**OPATŘENÍ OBECNÉ POVAHY
MĚSTA BOHUMÍN**

Změna č. 5 Územního plánu sídelního útvaru Bohumín

Opatření obecné povahy č. 3/2009

Změny č. 5 územního plánu sídelního útvaru Bohumín

MAPOVA SEKCE: 5-5 MERITKO: 1:5000

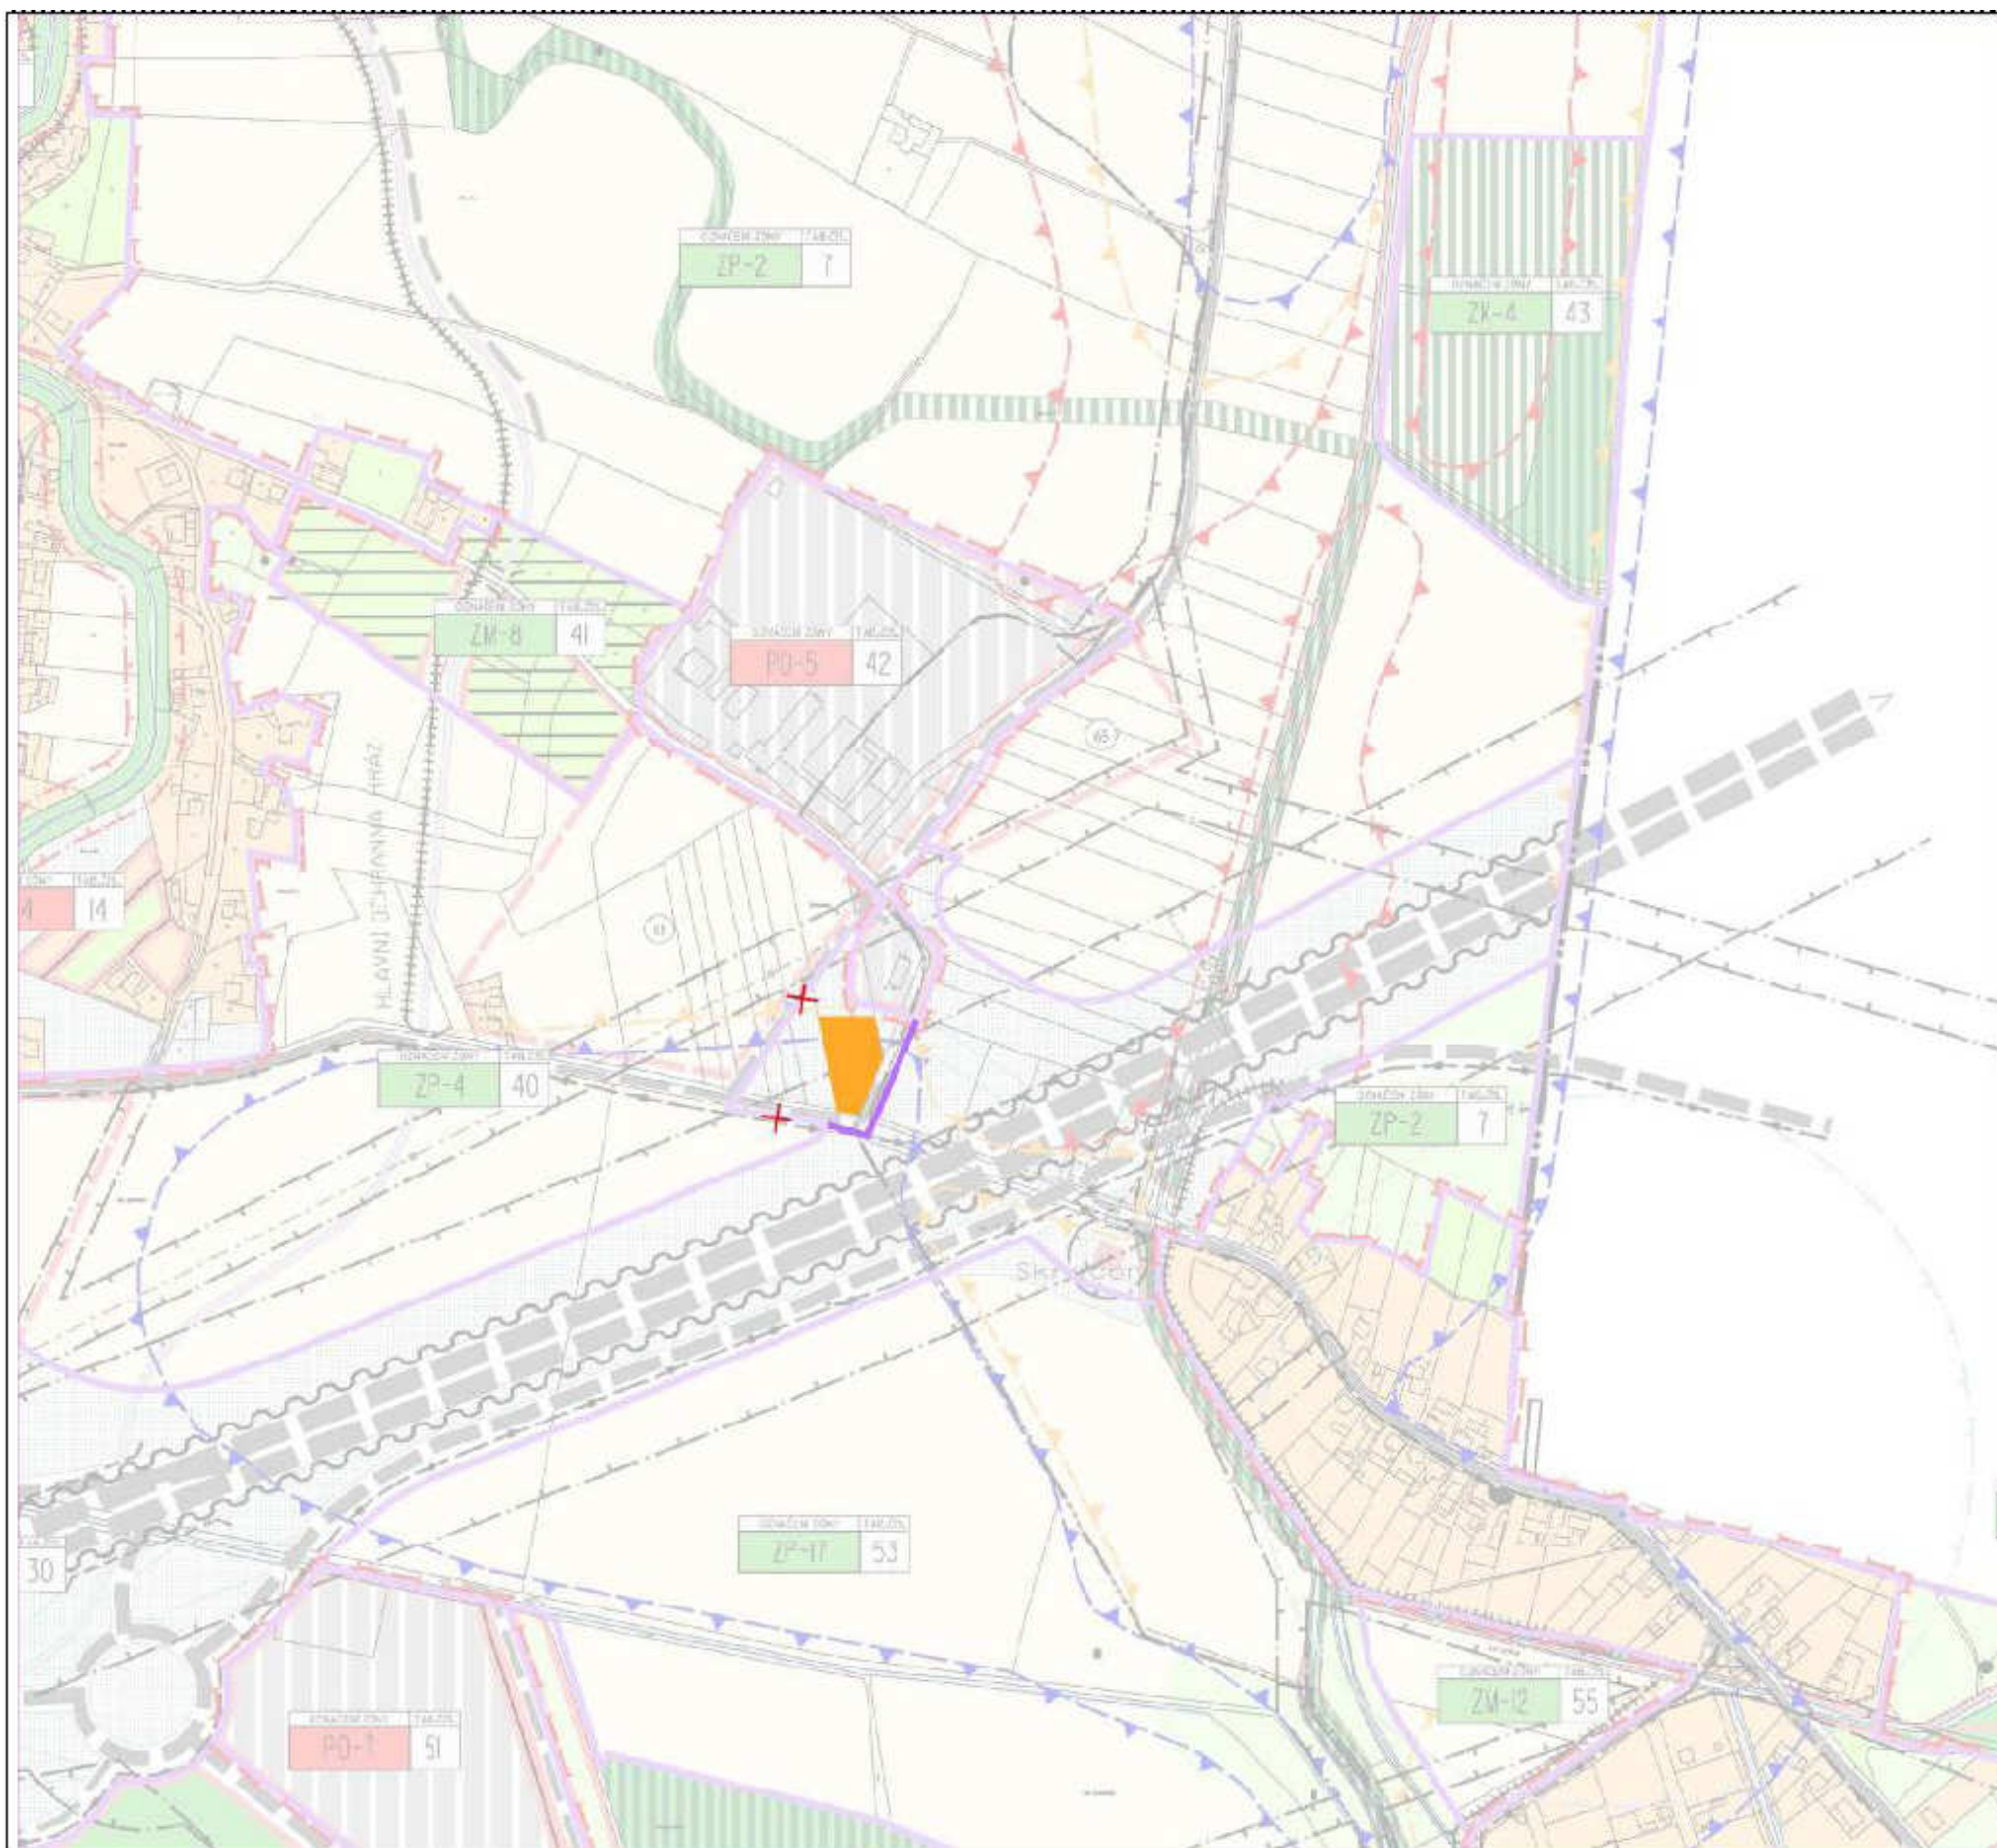
- ROZŠÍŘENÍ ZÓNY IB-4
- ÚPRAVA HRANICE URBANIZOVANÉHO ÚZEMÍ VYVOLANÁ ZM.Č.V/1

MAPOVA SEKCE: 5-6 MERITKO: 1:5000

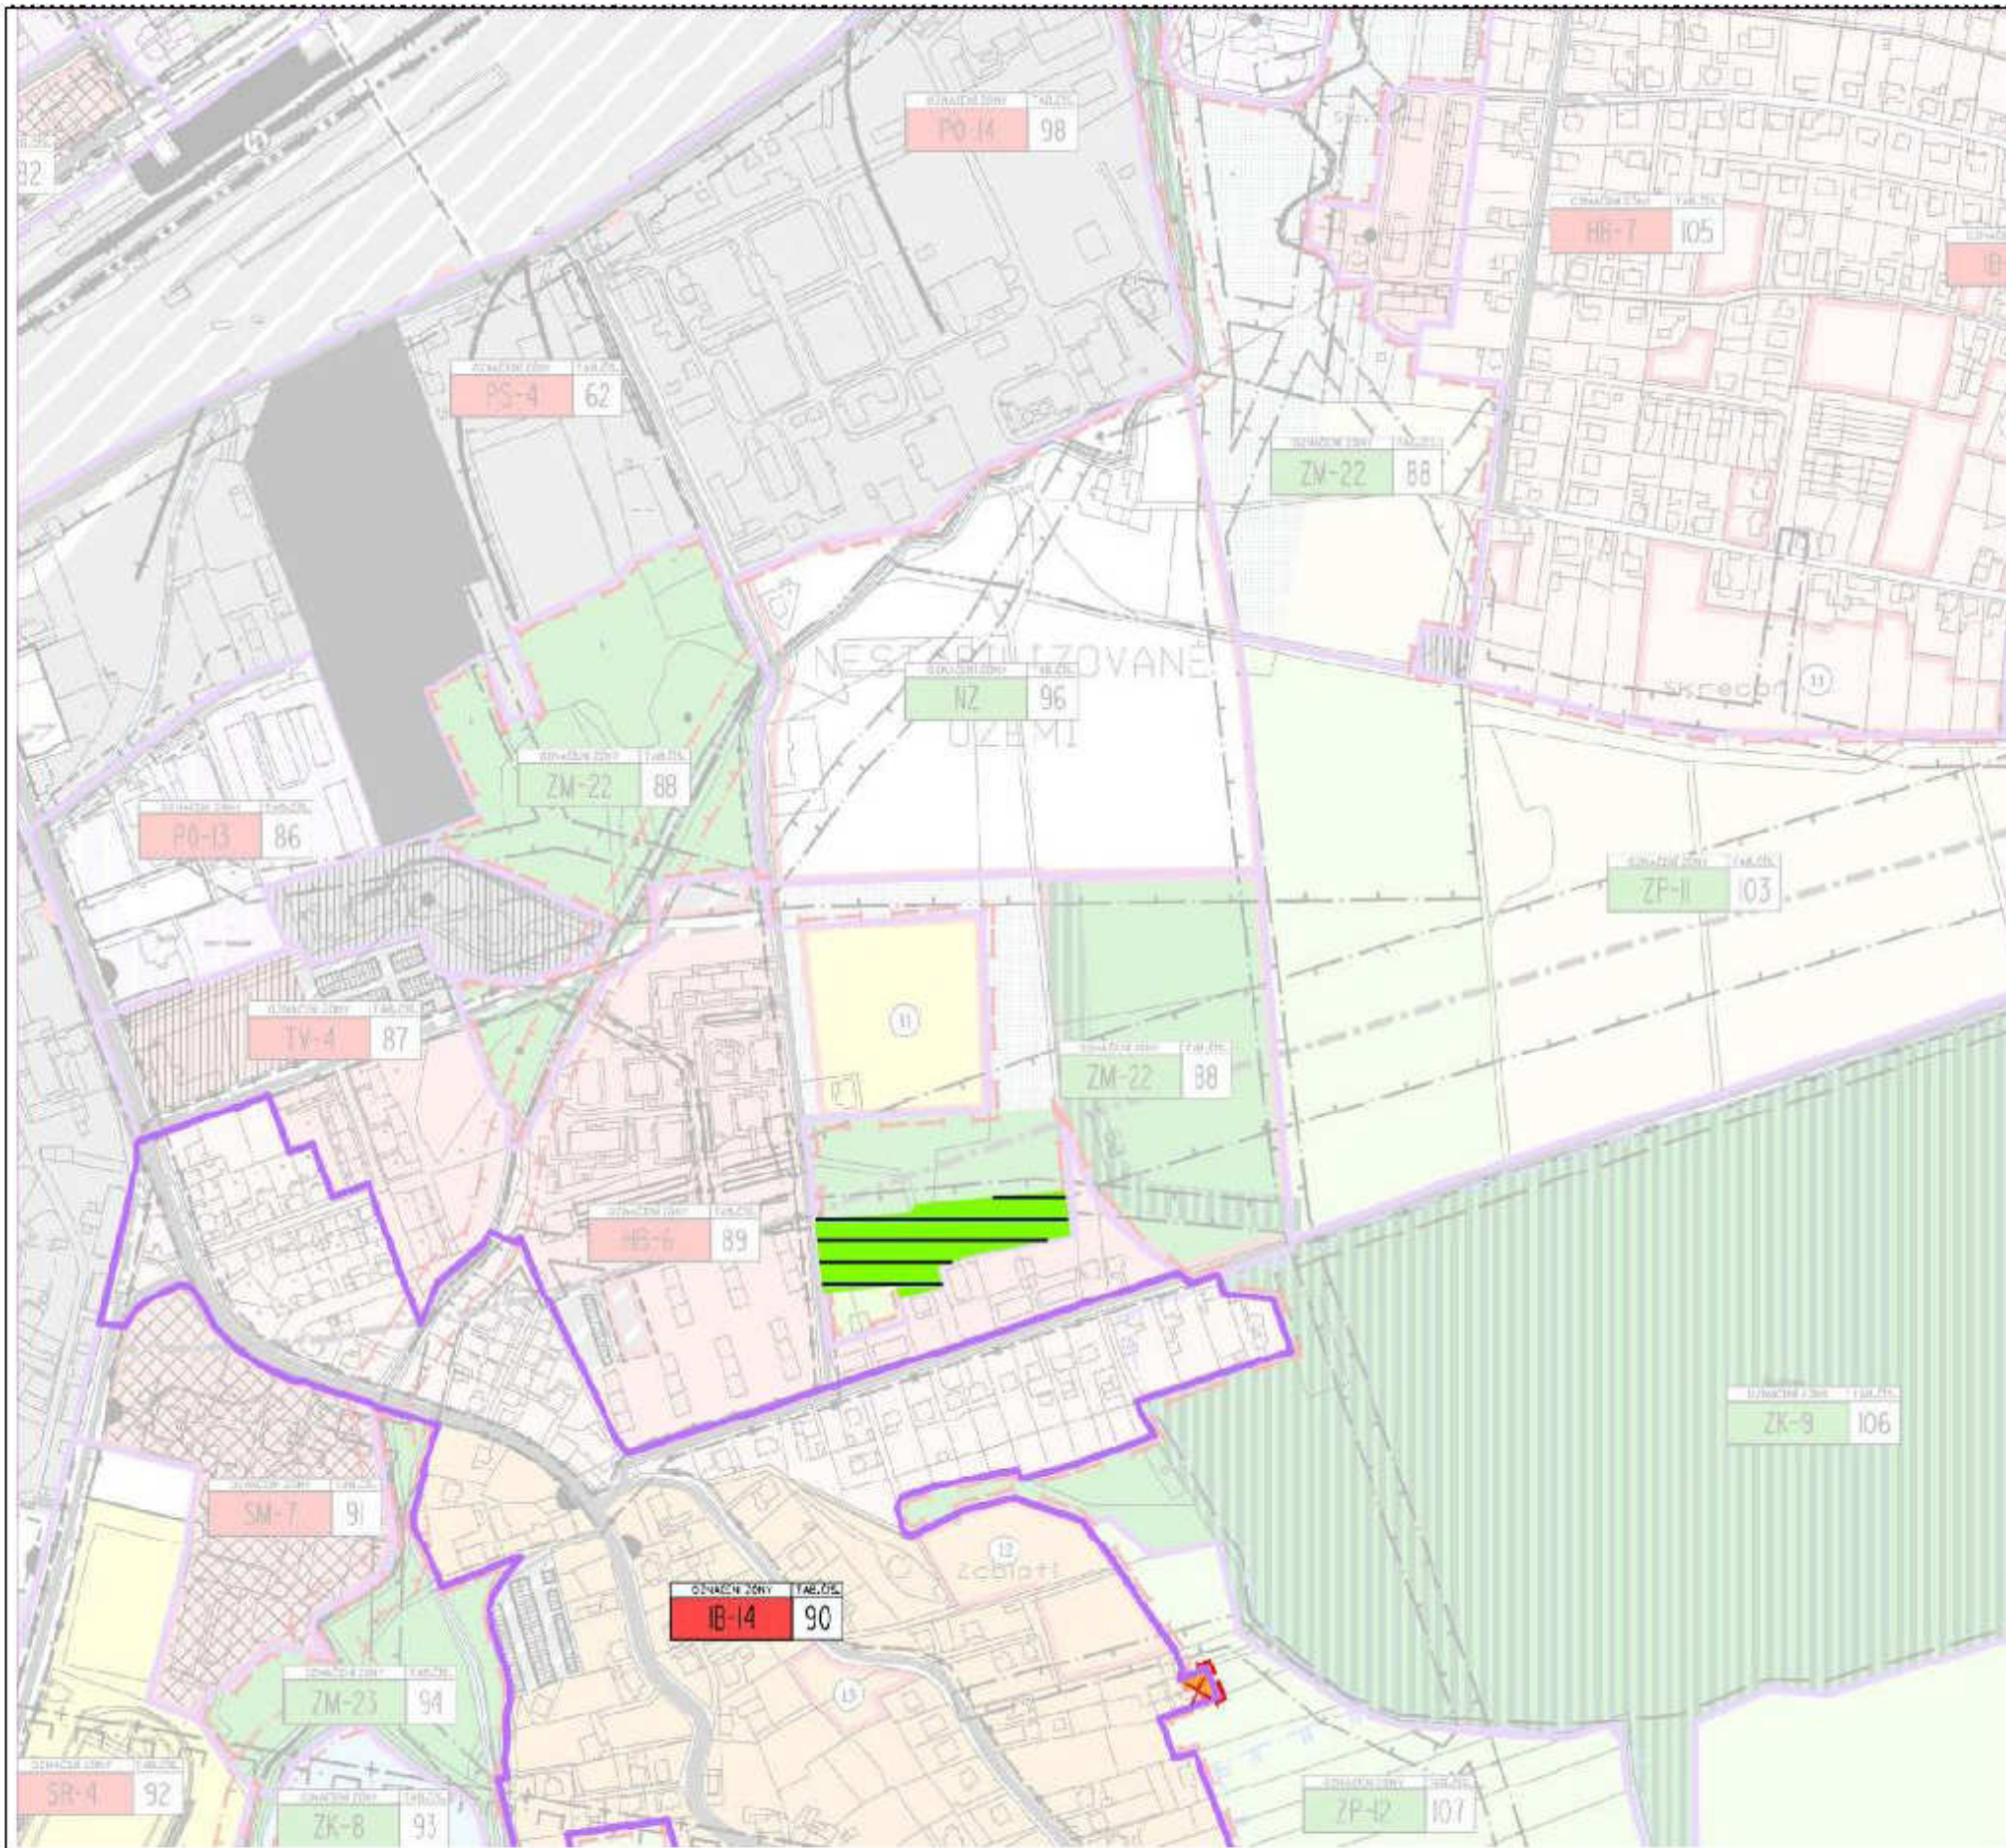
- ROZŠÍŘENÍ ZÓNY ZP-4
- ZMĚNA VE VYMEZENÍ ZÓNY ZM-7

ZMĚNA GRAFICKÉ ČÁSTI:
 VÝKRES:
 B.1.1. NÁVRH ZÓNACE ÚZEMÍ A STANOVENÍ HLAVNÍCH ZÁSAD
 REGULACE FUNKČNÍHO A PROSTOROVÉHO VYUŽITÍ ÚZEMÍ
 MAPOVA SEKCE: 5-7 MERITKO: 1:5000
 PŘEDMĚT ZMĚNY:

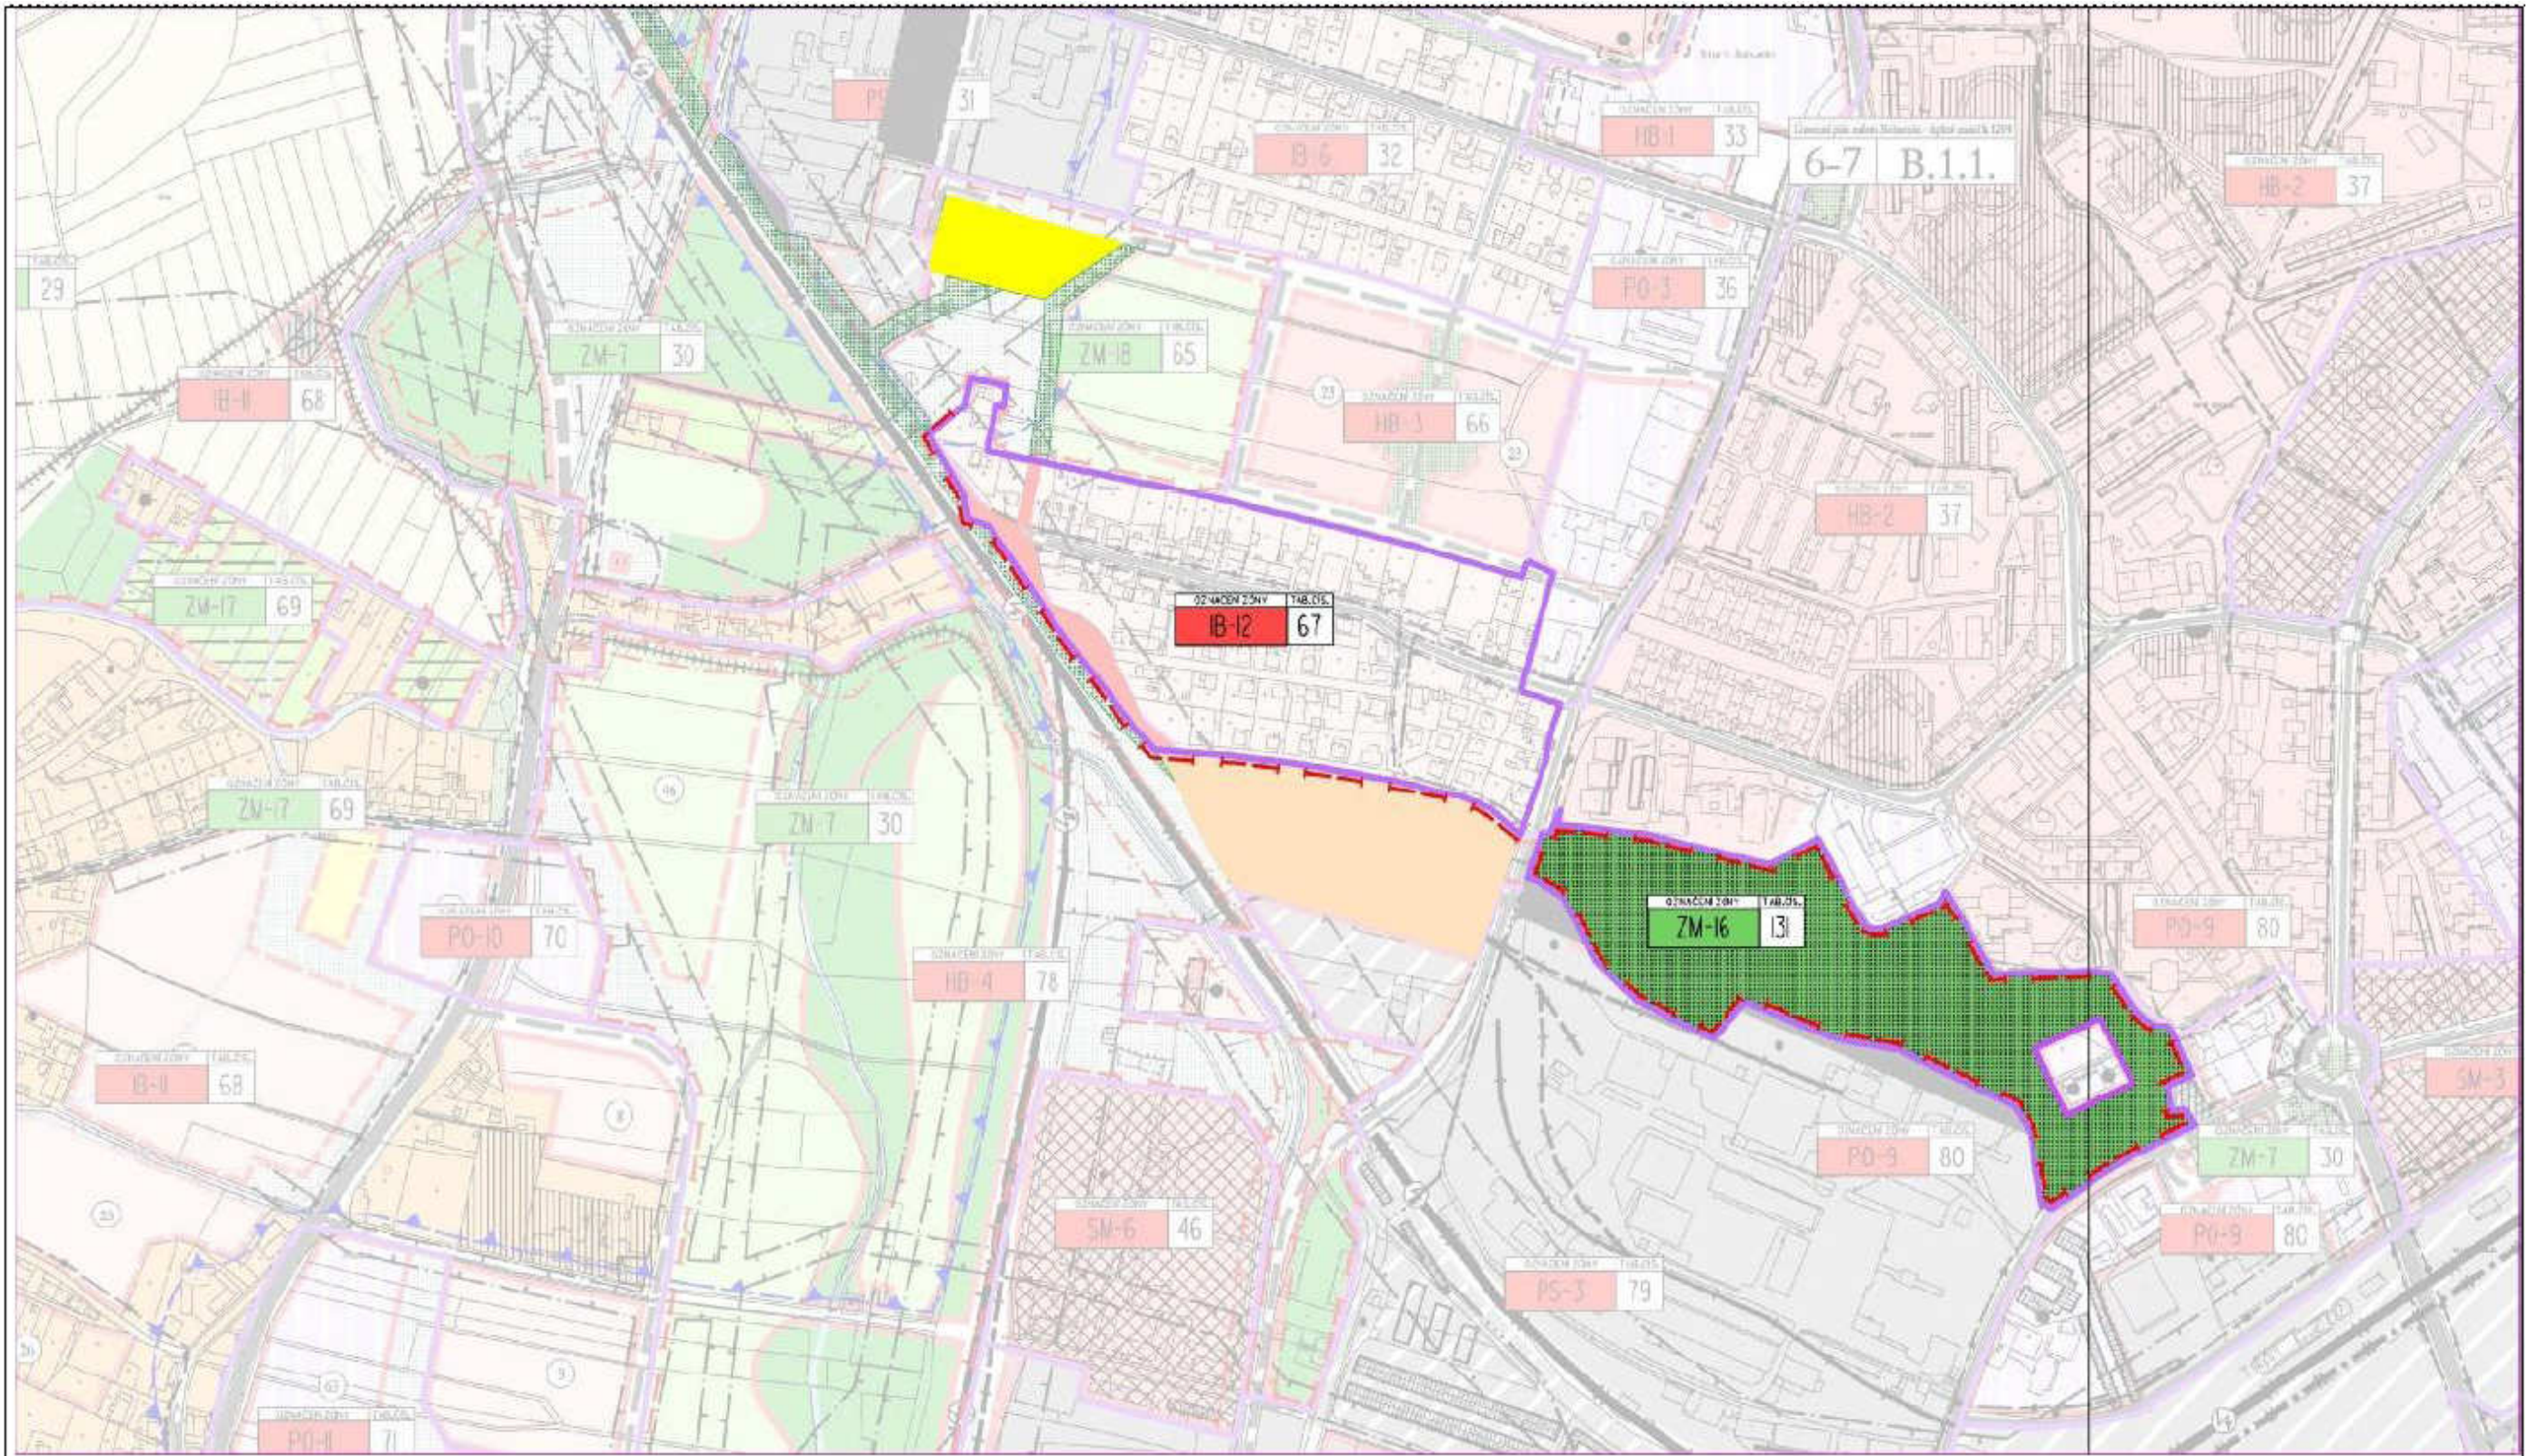
- ZMĚNA VE VYMEZENÍ ZÓNY IB-14
- ZMĚNA VE VYMEZENÍ HRANICE URBANIZOVANÉHO ÚZEMÍ
